# **CIĄGNIKI MTZ**

**ZMIANY KONSTRUKCYJNE  
ROCZNIK 1998**

## SPIS TREŚCI

### PODPORA POŚREDNIA

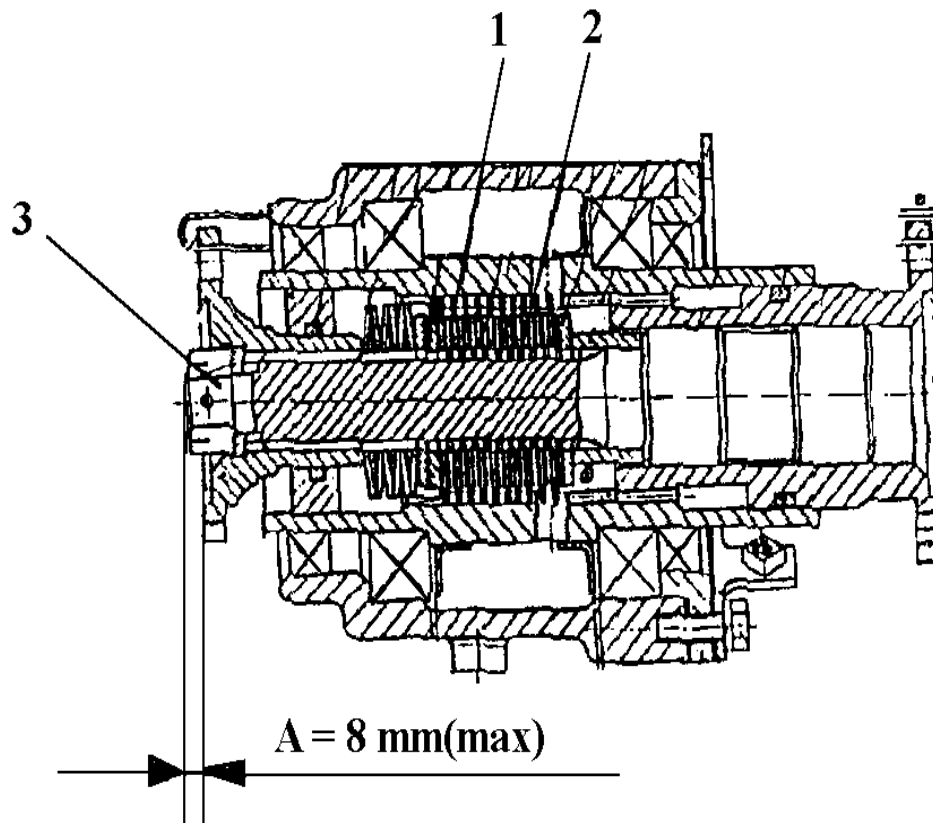
Producent w celu zapewnienia wymiaru "A" o wartości nie większej niż 8 mm wynikającego z montażu podpory z wałem napędowym oraz poprawy pracy wielotarczowego sprzęgła dopuszcza występowanie podpory z różną liczbą tarczek ciernych napędzających (2) i napędzanych (1) .

W czasie eksploatacji podczas kontroli i regulacji przenoszonego przez sprzęgło momentu obrotowego należy dokręcać nakrętkę (3) momentem , który umożliwi przenoszenie przez sprzęgło momentu o wartości 400....800 Nm . Kontrolę należy przeprowadzać niemniej niż dwa razy w roku .

## ZMIANA NAPĘDU PMN

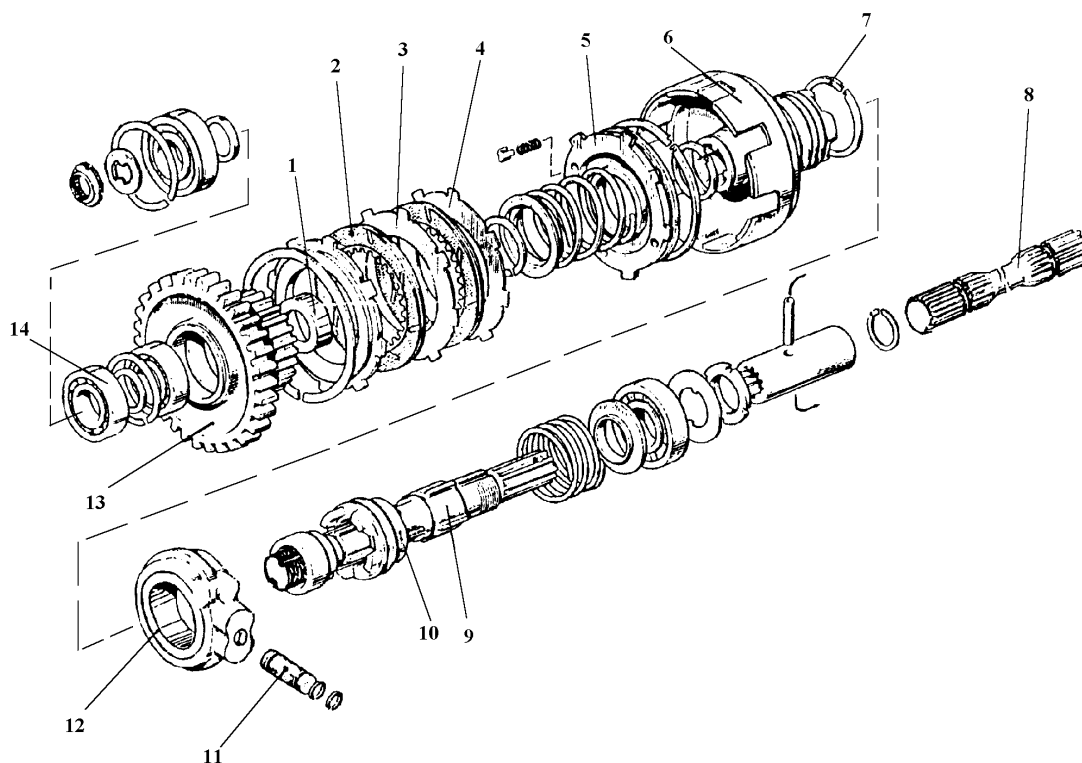
W celu podwyższenia przenoszonego momentu obrotowego zwiększono liczbę tarcz ciernych sprzęgła .

## **REGULACJA CZUJNIKA WK 12-3 WŁĄCZENIA NAPĘDU PMN**

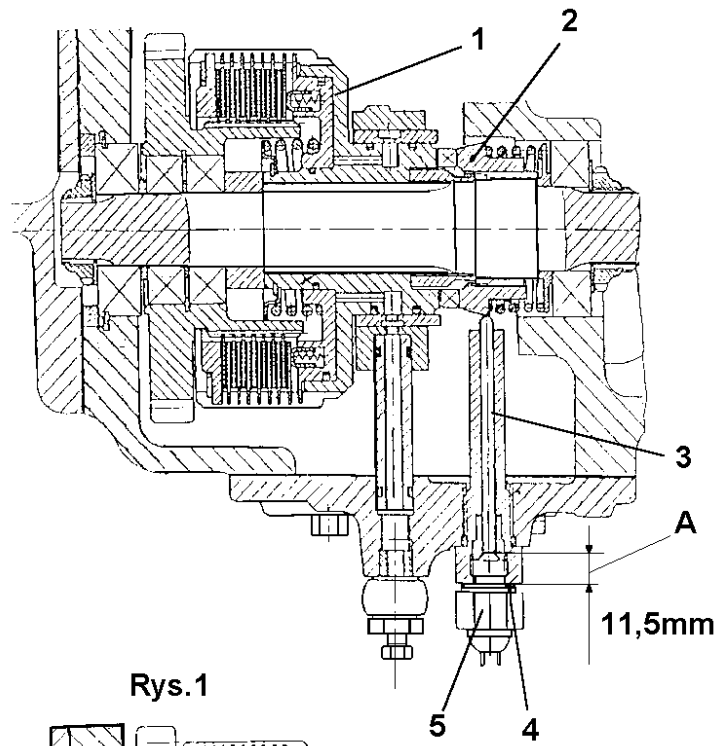
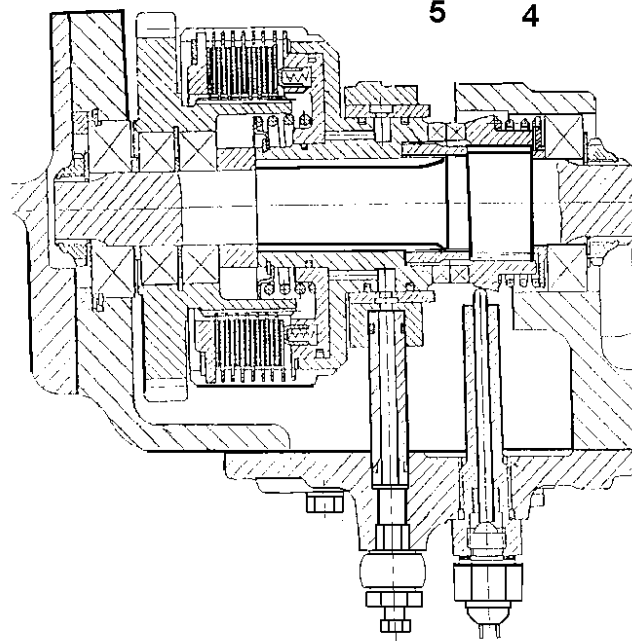
Po wymianie czujnika WK 12-3 automatycznego włączenia napędu PMN należy przeprowadzić jego regulację w następującej kolejności :

1. Ustawić półsprzęgło 2 w położeniu I (Rys.1) popychacz 3 ma się znaleźć w krańcowym położeniu .
2. Pod czujnik 5 założyć od 5 do 6 sztuk podkładek regulacyjnych 4 .
3. Usuwając po jednej z podkładek dobrać położenie czujnika przy którym jego obwód jest zamknięty .
4. Ustawić półsprzęgło 2 w położeniu II ( rys.2) popychacz jest wysunięty w maksymalne skrajne położenie.
5. Sprawdzić stan obwodu czujnika 5 w położeniu II .

Czujnik WK 12-3 będzie wyregulowany prawidłowo jeżeli w położeniu I obwód będzie zamknięty, a w położeniu II otwarty. Kontrolę przeprowadzić na podstawie lampki kontrolnej .

**UWAGA!** W położeniu I ( rys.1) wymiar A między płaszczyzną czołową popychacza , a płaszczyzną czujnika nie może być mniejszy niż 11,5 mm . Zmiana tego ustawienia może spowodować nieprawidłowości w działaniu czujnika 5 .

## ELEMENT PROWADZĄCY CZUJNIKA WK 12-3

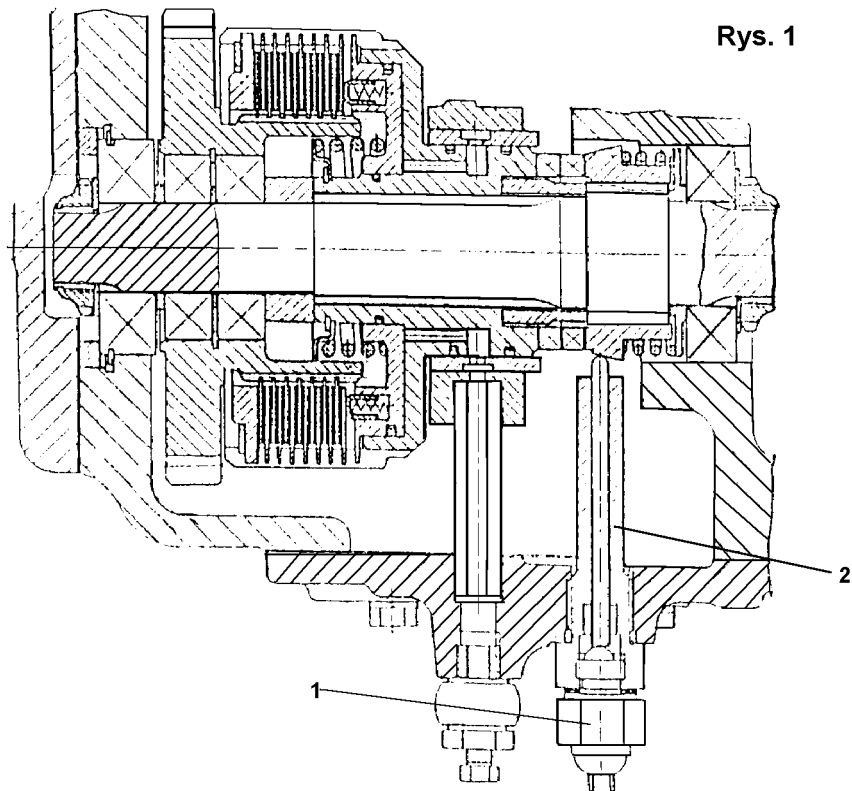
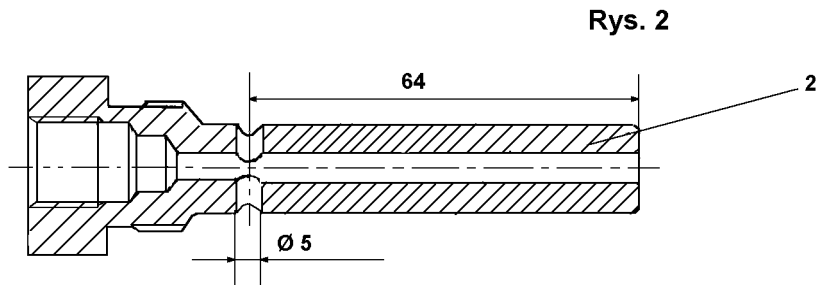
Celem podwyższenia trwałości czujnika WK 12-3 układu automatycznego włączenia PMN wprowadzono element prowadzący 8020-1802018.

## ZMIANA CIĘGŁA STERUJĄCEGO KURKIEM HAMULCOWYM

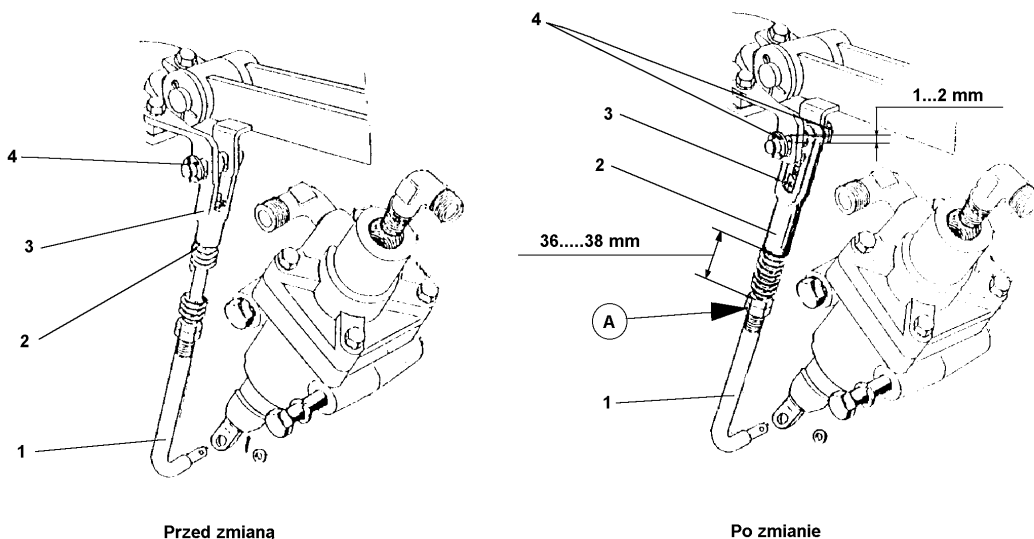
W ciągnikach MTZ z kurkiem hamulcowym o nr kat. 80-3514010 wprowadza się ciągło o zwiększonym zakresie regulacji jego długości.

1. Przy niewciśniętych pedałach hamulcowych i wyłączonym hamulcu postojowym (ręcznym) obracać widelki 2 tak aby luz między sworzniem a górną płaszczyzną podłużnego otworu dźwigni kurka hamulcowego wynosił od 1 do 2 mm.
2. Obracając nakrętkę „A” wyregulować długość sprężyny tak aby zawierała się w przedziale 36-38 mm, następnie zakontrować.
